Lingedelta Vastgoed BV

002449.20200921.R01.09.Jsk

Verkeersanalyse De Vaalt

Ontwerp

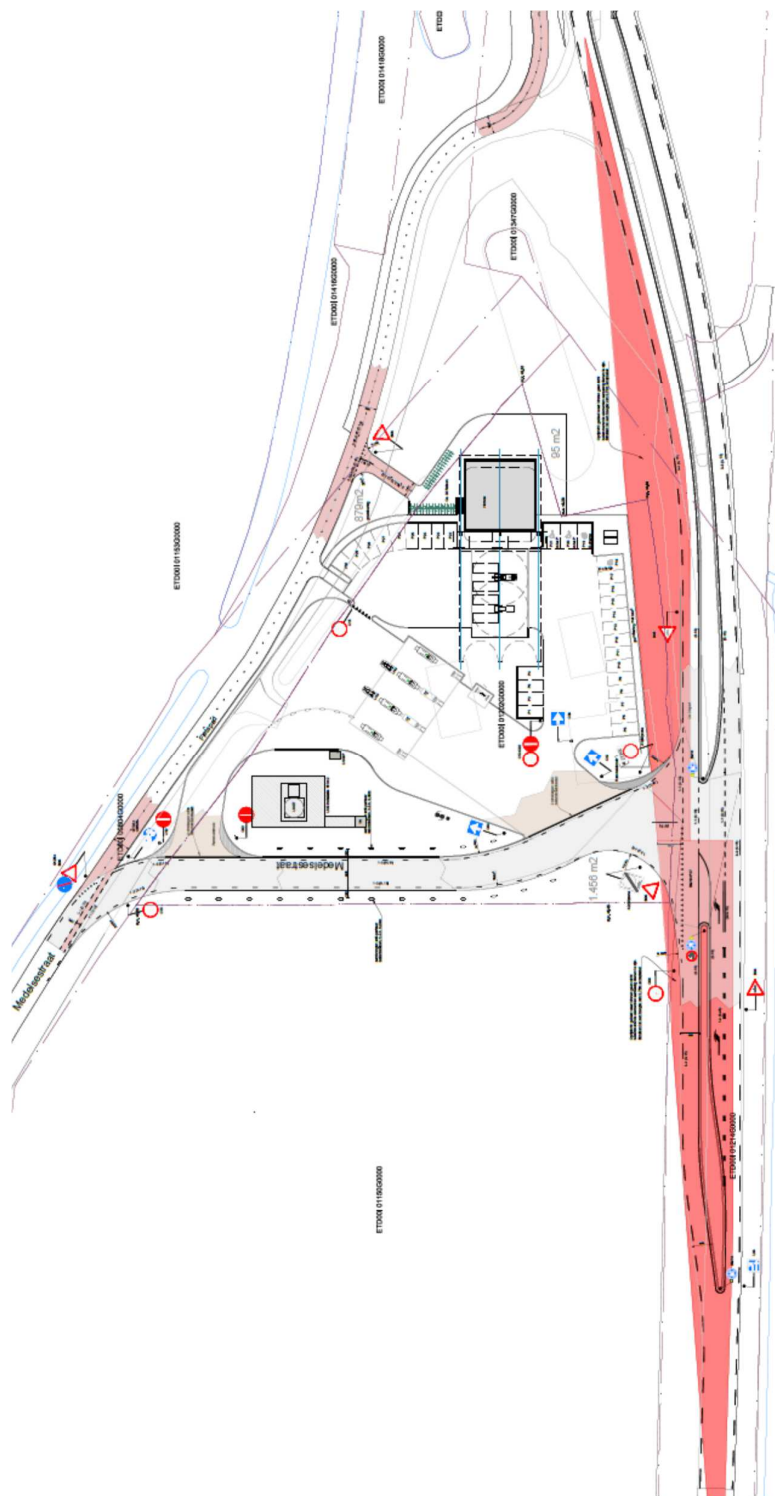
Accentuering vulpunt nader te bepalen

Ter hoogte van het vulpunt ligt een strook welke bestemd is voor vulwagens. Deze moet te allen tijde bereikbaar zijn voor de vulwagens. Om dit te bewerkstelligen, mag deze niet worden gebruikt door regulier verkeer. Het accentueren en communiceren hiervan kan worden uitgevoerd met markering, materiaalgebruik/bestrating, bebording of

(verplaatsbare) obstakels. De uiteindelijke vormgeving wordt aanbevolen af te stemmen met de exploitant van het terrein. Ook wordt op eigen terrein het eenrichtingsregime naast bebording ook ondersteund door markering op het wegdek.

Aansluiting op Medelsestraat accentueren

Ter hoogte van de aansluitingen op de Medelsestraat (in- en uitrit) is een doorgetrokken lijn aangebracht om de in- en uitrit te verduidelijken. Afhankelijk van het bestratingsmateriaal kan deze worden uitgevoerd met markering of door middel van materiaalgebruik (bijvoorbeeld klinkers).

Toepassen onderbroken kantmarkering

Het nieuw tracé van de Medelsestraat wordt een erftoegangsweg buiten de bebouwde kom type I met daarbij horend snelheidsregime van 60km/h. In het ontwerp is een doorbroken kantmarkering aangebracht te worden. Dit is in overeenstemming met CROW-richtlijnen. Een kantmarkering van 1-3 is hiervoor het meest geschikt.

Verbreiding bocht

De bocht ten noorden van het tracé is circa 0,50m verruimd ten opzichte van de verhardingsbreedte op de rechtstand zodat kruisend verkeer elkaar ter hoogte van de bocht beter kan passeren. Dit vergroot de verkeersveiligheid ter hoogte van de bocht en verkleint de kans op schaderijden. Ook de kans op letselongevallen als gevolg van botsingen tussen (brom)fietsers en gemotoriseerd verkeer neemt af. De verhardingsbreedte op de rechtstand van het nieuwe tracé volstaat met 6,00m.

Aansluiting fietspad op Medelsestraat

In het ontwerp is de aansluiting van het fietspad op de Medelsestraat ongeregeld en niet vormgegeven. Aanbevolen wordt om de Medelsestraat in de voorrang te plaatsen ten opzichte van het fietspad. Dit zorgt voor een minimale belemmering van de doorstroming op de Medelsestraat. Hiervoor worden de volgende aanpassingen voorgesteld:

Uitvoeren in rood asfalt; geen must

Ter verduidelijking en accentuering van het verplichte fietspad kan deze in het rood worden uitgevoerd. Met name ter hoogte van de aansluiting is dit wenselijk om het fietspad beter op te laten vallen. Uitvoeren van het fietspad in rood is echter niet noodzakelijk.

Asmarkering

Het fietspad wordt een (brom) fietspad in twee richtingen. Over de volledige lengte wordt een asmarkering aangebracht om de rijrichtingen te scheiden en accentueren. Dit is positief voor de verkeersveiligheid. Een asmarkering van 0,30-2,70 volstaat hierbij.

Aandachtspunten aansluiting parkeerterrein

De aansluiting van het parkeerterrein op het fietspad is verkeersveilig uitgevoerd. De afrondingsbogen op de aansluiting zorgen voor geleidelijke, fietsveilige aansluiting. Ten aanzien van het ontwerp worden de volgende opmerkingen geplaatst.

- Doorgaand fietsverkeer is in de voorrang geplaatst. Hiervoor is een markering aangebracht van haaiantanden en doorbroken kantmarkering om de (voorrangs)situatie vorm te geven. Een doorbroken kantmarkering van 50-50 volstaat. De aansluiting vanaf het parkeerterrein wordt ter hoogte van de overgang naar het fietspad ingeleid met een doorgetrokken asmarkering om de rijrichtingen te scheiden en accentueren.
- Met het plaatsen van het bord voorrangskruising-verleen voorrang (B06) voor fietsers van het terrein in de richting van het fietspad wordt de voorrangssituatie geduid.

- **Oprijzicht:** Vanuit verkeersveiligheid dient in- en uitrijdend verkeer een goed zicht te hebben op de verkeerssituatie op De Diepert en vice versa. Om dit te borgen is het van belang dat geen obstakels of andere zicht belemmerende elementen in de zicht-hoeken aanwezig zijn. Dit geldt ook voor groenvoorzieningen. Bij een hoogte van meer dan 0,75m wordt het zicht tussen verkeersdeelnemers belemmert. In het ontwerp in bijlage 2 is aangegeven voor welke zone dit van toepassing is.

- Op het terrein is geen routing voor fietsers ingericht van en naar de ontsluiting. Hierdoor kunnen fietsers hun eigen weg gaan zoeken en kris-kras over het terrein verplaatsen. Dit kan leiden tot verkeersonveilige situaties; ondanks dat de gereden snelheden op het terrein waarschijnlijk laag zullen zijn. Aanbevolen wordt om een routing of geleiding voor de fietsers van en naar de parkeerplaatsen, horecafunctie en de parkeerplaatsen aan te brengen.

- In het verkeerskundig ontwerp is geen verlichting opgenomen. Een goed zicht op de verkeerssituatie, ook in het donker, is noodzakelijk voor een goede verkeersveiligheid. Aanbevolen wordt om aan de verlichtingssituatie aandacht aan te besteden vóór de realisatie. In ieder geval ter hoogte van de kruisingen en aansluitingen dient de situatie goed verlicht te zijn.

- Ter hoogte van de aansluiting van het fietspad op de Medelsestraat een markering aanbrengen van haaiantanden om de voorrangssituatie voor fietsers te duiden.
- Voor fietsers vanaf fietspad richting Medelsestraat ter hoogte van de aansluiting plaatsen van bord einde verplicht (brom)fietspad (G12b) in combinatie met bord voorrangskruising-verleen voorrang (B06).
- Voor fietsers richting het fietspad is in het ontwerp een geleiding op de Medelsestraat opgenomen. Deze is uitgevoerd in de vorm van een fietsstrook met rode rijloper en doorbroken markering (type 1-1). Dit is positief voor de verkeersveiligheid. Hiermee krijgen de (brom)fietsers een positie op de rijbaan en worden ze geleid richting het

fietspad. Daarnaast wordt verkeer op de Medelsestraat geattendeerd op eventueel kruisend fietsverkeer.

- Voor de (brom)fietsers richting het fietspad is een bord verplicht fietspad in beide richtingen (G12A in combinatie met onderbord OB505) geplaatst.
- Voorbij de fietsoversteek wordt het bord geslotenverklaring voor (brom)fietsers (C15) geplaatst (brom)fietsers te duiden op het verbod om op het nieuwe tracé van de Medelsestraat te rijden.
- Ter hoogte van de aansluiting vanaf De Diepert wordt een zonebord 60km/h geplaatst (A0160).

Opstelcapaciteit eigen terrein

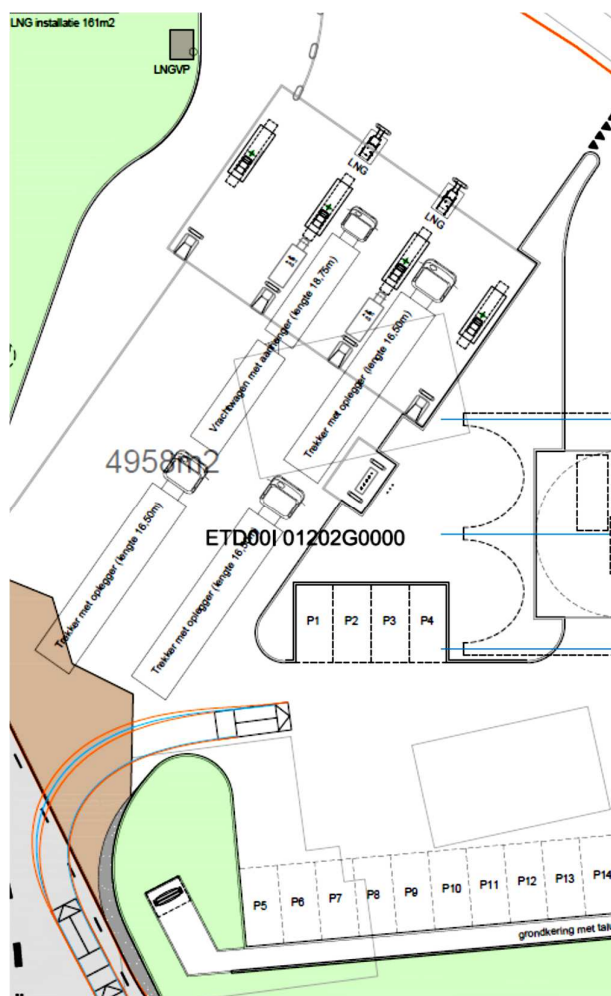
Opstelcapaciteit eigen terrein

Wanneer de brandstofpompen voor vrachtverkeer bezet zijn, moeten andere vrachtoertuigen op het terrein wachten tot de betreffende pomp vrij komt. In het ontwerp is voldoende opstelcapaciteit opgenomen om op het terrein te wachten zonder dat terugslag plaats vindt op de openbare weg (zie bijlage 3). Wanneer twee vrachtoertuigen achter elkaar staan opgesteld, blijft het parkeerterrein/pompstation voor personenverkeer toegankelijk. Wachtende vrachtoertuigen hebben hierdoor geen invloed op de doorstroming op de nieuwe Medelsestraatweg.
